**田寮洋圳一、二、三圳取水設施
更新改善工程
生態檢核自評表--規劃設計階段**

D-5 生態保育對策措施研擬

D-7 生態關注區域繪製

【工區一】 包含：一圳取水堰及附屬設施、固床工#9-11：

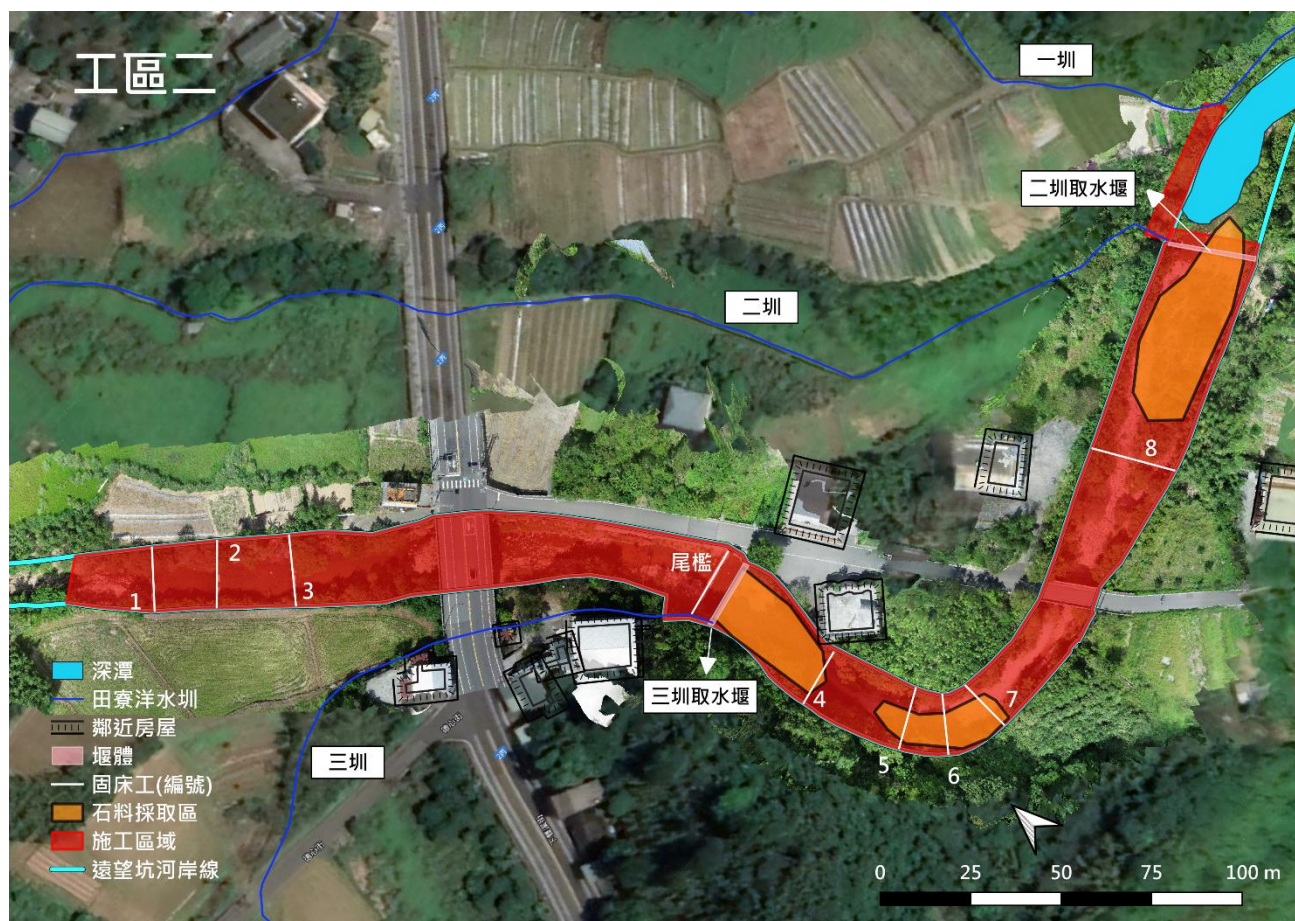
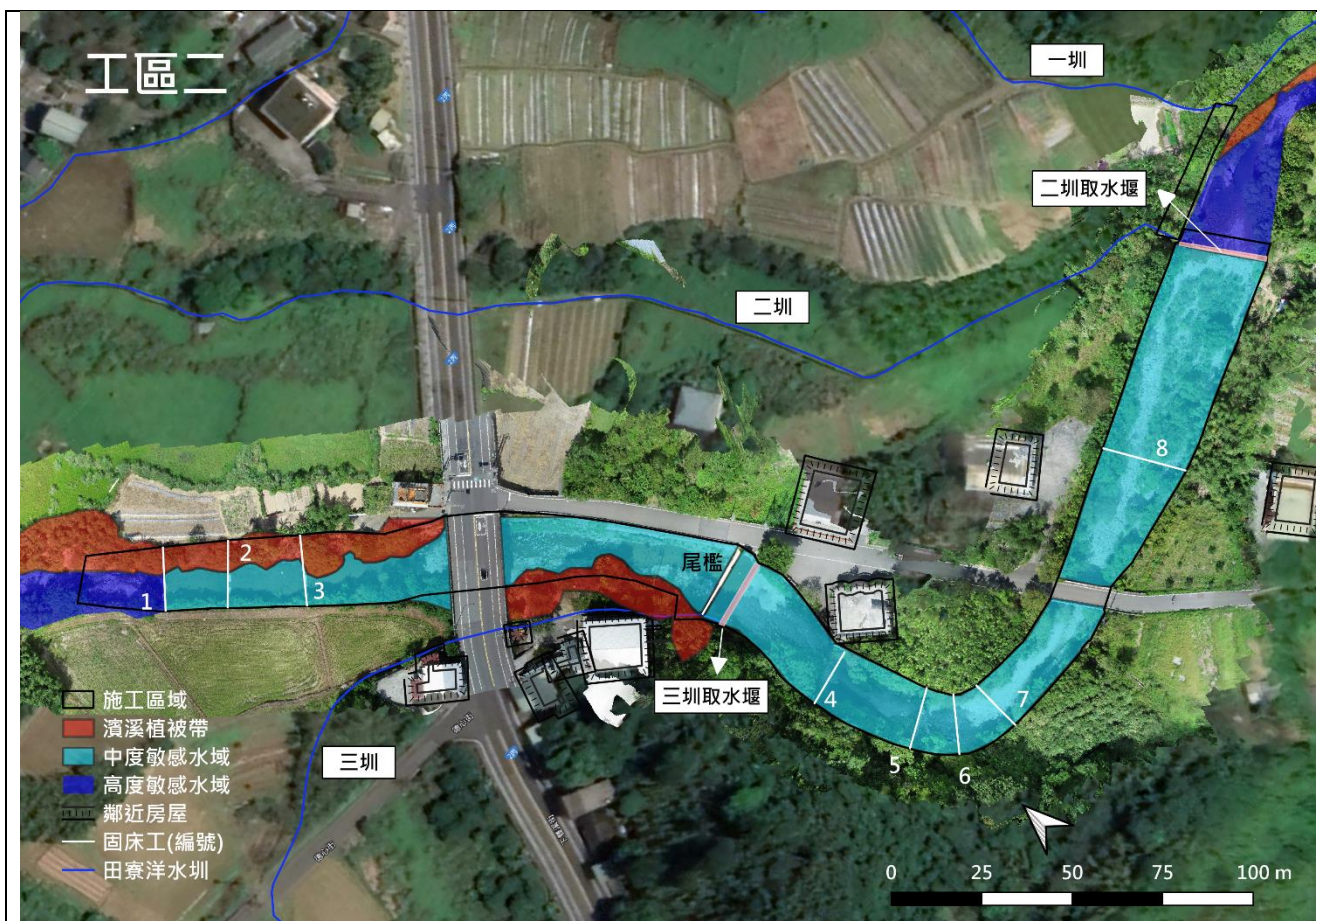
1. 施工便道應選擇較短路徑進入一圳取水堰工址，利用既有道路或河床邊灘，減少擾動樹林及河床之範圍。除便道入口外，不得於施工區域外行經或擾動。
2. 施工便道入口建議為開基老大公廟對面的護欄缺口處(里程 1k+130)。有約 3m 寬度沒有喬木之通道，機具請依 D7 注意迴避事項，下至溪床。道路緣石及護欄於完工後復舊。如有其他考量需變更路線，請依 D7 原則現勘，確認迴避應保全對象。
3. 因採用現地河道範圍內的既有土方、原構造物拆除之混凝土塊、河灘地上之塊石，故工程材料於工期會堆置於河道內。請堆置於灘地，不得填埋潭區，堆置取用過程亦不得挖動既有河床卡合良好之塊石。
4. 既有構造物拆除及因沙釋放必會導致濁度提高，應有例如臨時導圍排水等適當控制措施，並維持常流水域。
5. 目前設計書圖建議的機具移動動線多在河道範圍內，需編列足夠的鋼板鋪設量，並考量機具油料補給移動時所需。

【生態保全對象及保全措施標示圖】工區一：

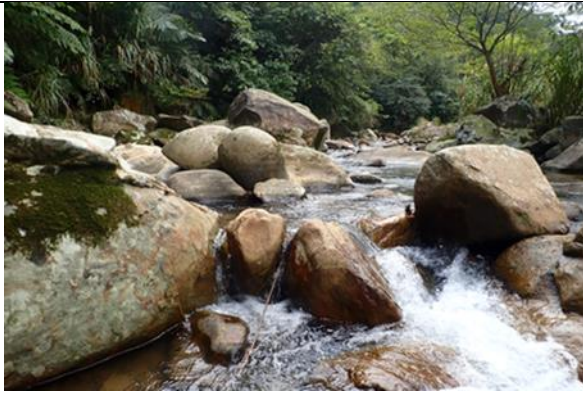
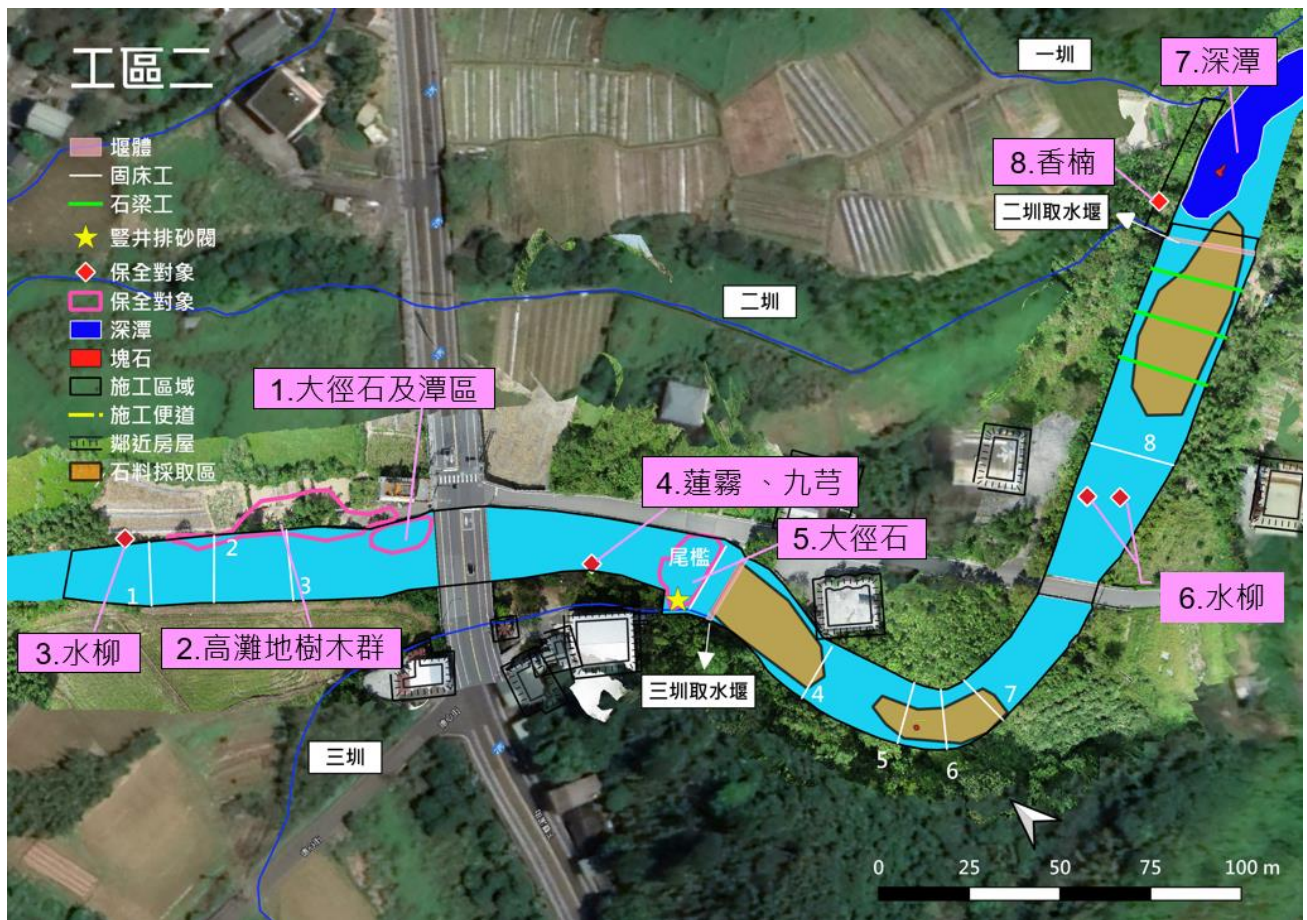
1. 九芎：建議之施工便道入口下方，3m 寬之缺口左側有老齡九芎，若鋼板吊運通過無法完全閃過左右兩樹，優先保全此老齡九芎。

2. 舊水圳及水管設施：建議之施工便道接近溪床時，會通過舊圳路水管設施，應有事當鋪設保護不損壞。

4.流心卡合良好的石組結構：施工區行經流心有卡合良好之塊石石組，應盡量通行灘地，必要經過時以鋼板鋪設保護，不挖動互相卡合住的塊石。

5.深潭大石區：不填埋，不移動塊石。

6.大徑塊石、叩首及流心卡合良好的石組結構。

7.小支流匯流口及左側九芎應避免改變，若需通過應有適當保護，不改變匯口底質及支流心。

【生態保全對象及保全措施標示圖】工區二：

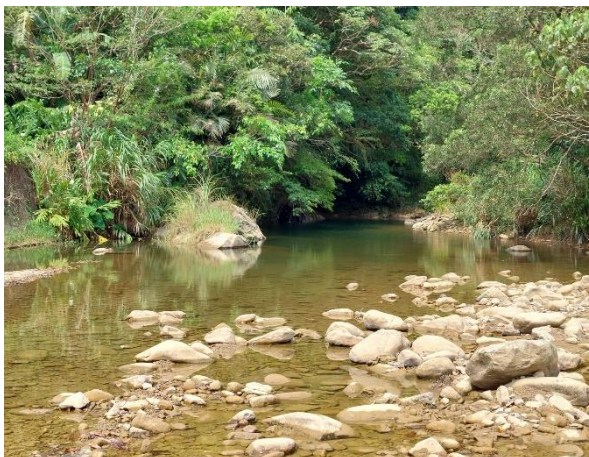
1. 新社橋下游右側大徑石形成的潭區，若僅機具動線則盡量沿左側閃避。若依河相設計填排法瀨區則依河相規劃移動潭區。(設計單位回應：此處為排填法瀨區，潭區將移動到接近固床工#3下方的位置。)

2. 固床工#1-3間，河道右岸之高灘地喬木，盡量不擾動。固床工#1右側的水柳，若必須擾動，於斷面重新調整後回植於河岸邊緣灘地。(設計單位回應：此處不擾動。)

4. 三圳取水堰下方自左岸延伸入河道的樹冠，通行時盡量降低其損傷。

4. 灘地上九芎小樹，如有經過或土石調整需求，主幹帶根移動淺埋於鄰近灘地。

5. 三圳尾檻下方的大徑石，如未被納入排瀨用，則應留置原地，並盡量不擾動現有深水域。但若近尾檻處在高程骨架調整處，則不在此列。
(設計單位回應：尾檻下游為填方區，深水區會遷移到下游 0K+370 處。)

6. 三二圳取水堰間的河道灘地為本案取石區，灘地上現有植物均為河床灘地偏好生長的普遍種，預期擾動後能在灘地快速萌蘖生長。但鄰近遠望坑橋（1 號橋）有 2 株樹齡較大的水柳，請於高程調整後移置於灘地位置。
(設計單位回應：此處因設有集水管跟石梁工，兩岸灘地的擾動較難避免，兩株水柳需移植到鄰近的灘地。)

7. 二圳取水堰上方的深潭，請勿擾動。

8. 一二圳間新設預備輸水管線的入口香楠請保留。
